Spare part Instruction	Spare part instruction no: 21547
10540 10539	Date:2009-06-09 Revision:00

Ventil (valve, Ventile) 10539/10540

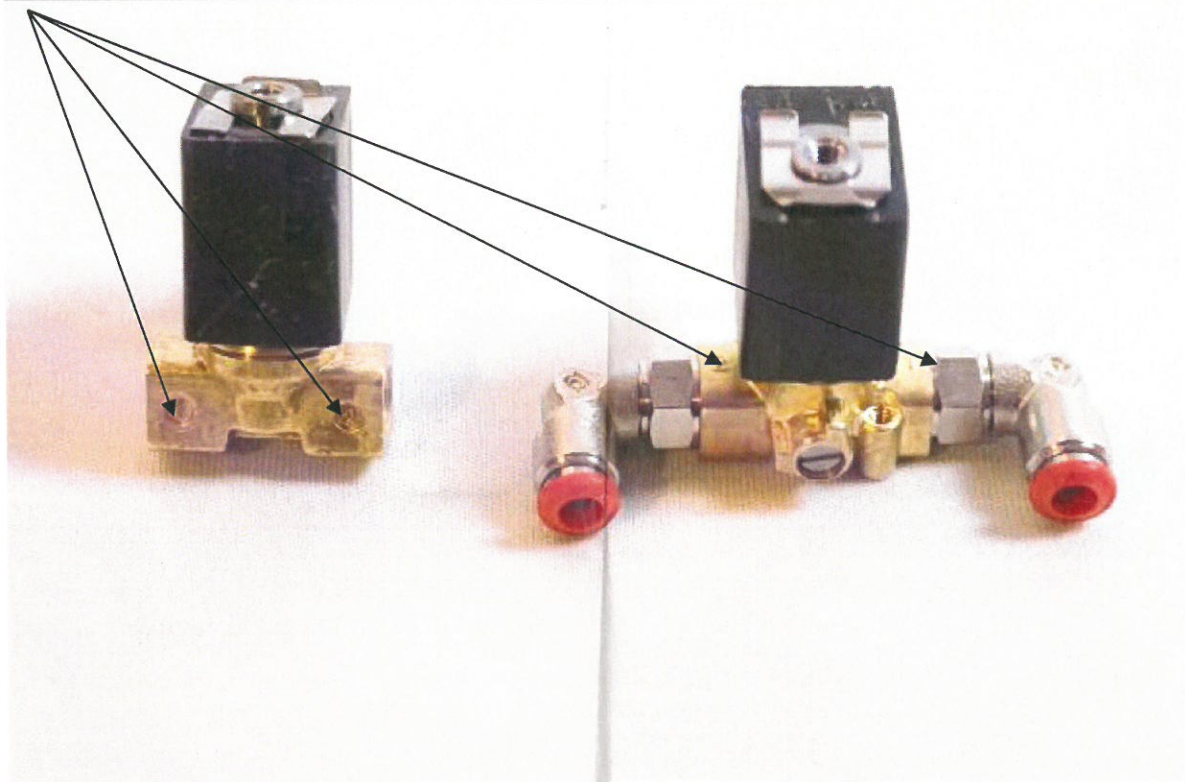
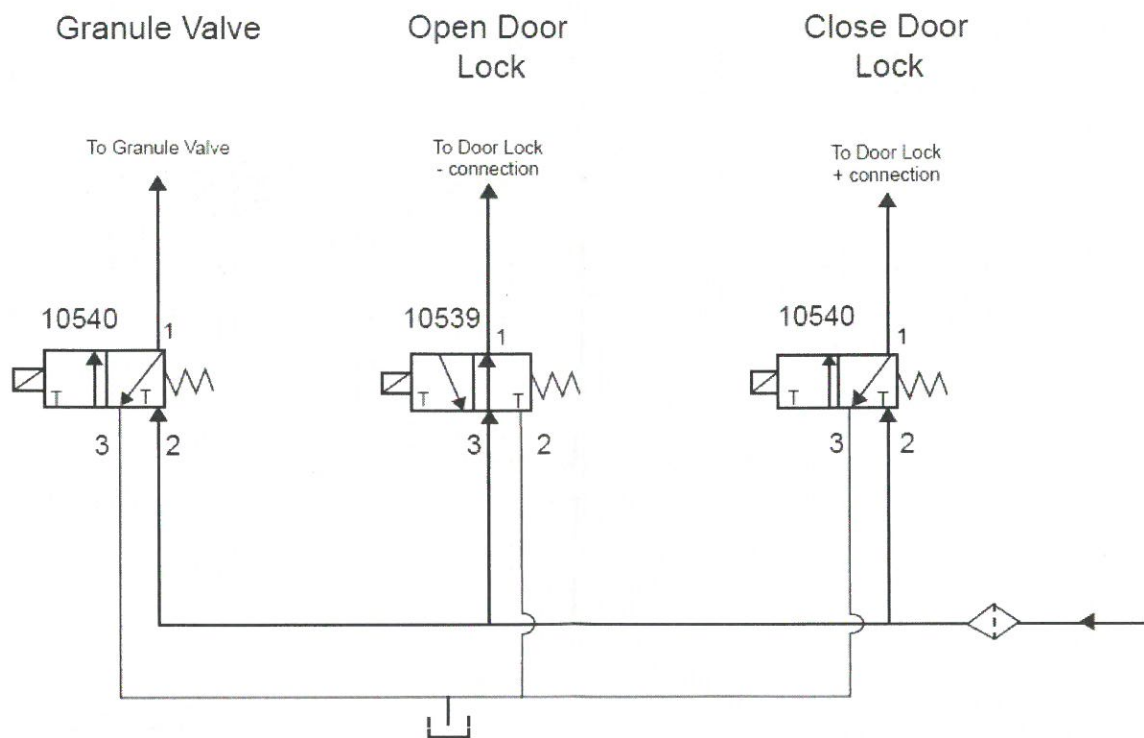
Vid utbyte av ventil 10539/10540. Observera: gammal modell och ny modell har omvända funktion på 1 och 2. (se symbol) Ingång på nya ventiler är alltid 2. Ny modell är lätt identifierad genom att siffrorna sitter på ovansidan (se foto).

When replacing valve 10539/10540: Note, old type and new type has reversed function on 1 and 2 (see symbol). Input on new type is always no 2. New type is easily identified, the numbers are on top (see photo)

Wenn Sie Ventile 10539/10540 ersetzen. Notieren Sie bitte, alte Type und neue Type haben die Eingängen 1 und 2 umgekehrt (siehe Symbole). Eingang an neue Type ist immer Nummer 2. Neue Type ist einfach Identifiziert, da die Nummern am Oben sind. (siehe Foto).
